LuK Service Info

Part Nr. 330 0015 12 — 295mm TDCA – 10 spline

Model: CASE IH

Info: 330 0015 12 replaces/
ersetzt/remplace/sustituye a/
sostituisce 330 0015 10

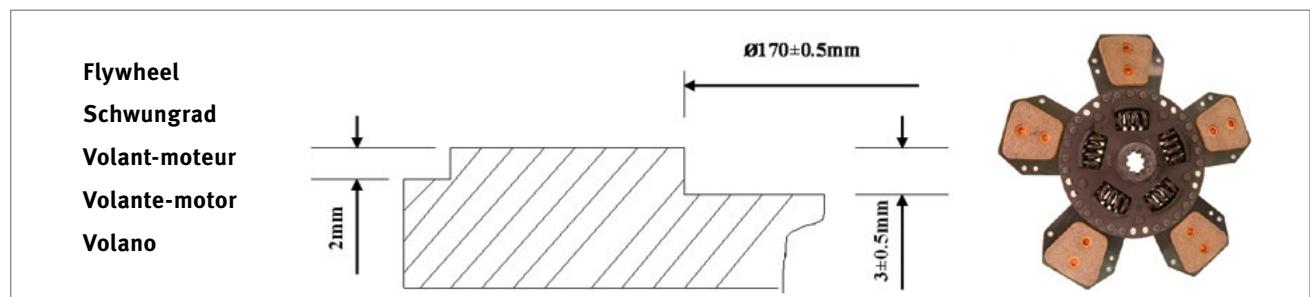
The torsion damper of the new disc has a larger diameter than previous. The flywheel counterbore must be increased to a diameter of $170 \pm 0.5\text{mm}$ to a depth of $3 \pm 0.5\text{mm}$.

Der Durchmesser des Torsionsdämpfers der neuen Scheibe ist größer als bisher. Der Schwungrad-Topf muss auf einen Durchmesser $170 \pm 0.5\text{mm}$ und eine Tiefe von $3 \pm 0.5\text{mm}$ vergrößert werden.

L'amortisseur de torsion du nouveau disque a un diamètre plus important qu'avant. L'alésage du volant-moteur doit être augmenté de manière à

obtenir un diamètre de $170 \pm 0.5\text{mm}$ et une profondeur de $3 \pm 0.5\text{mm}$.

El amortiguador de torsión del nuevo disco tiene un diámetro mayor que el anterior. El ensanchamiento del volante motor debe ajustarse a un diámetro de $170 \pm 0.5\text{mm}$ y una profundidad de $3 \pm 0.5\text{mm}$.

Lo smorzatore torsionale del nuovo disco presenta un diametro più ampio rispetto al precedente. La svasatura del volano deve essere aumentata ad un diametro di $170 \pm 0.5\text{mm}$ e una profondità di $3 \pm 0.5\text{mm}$.
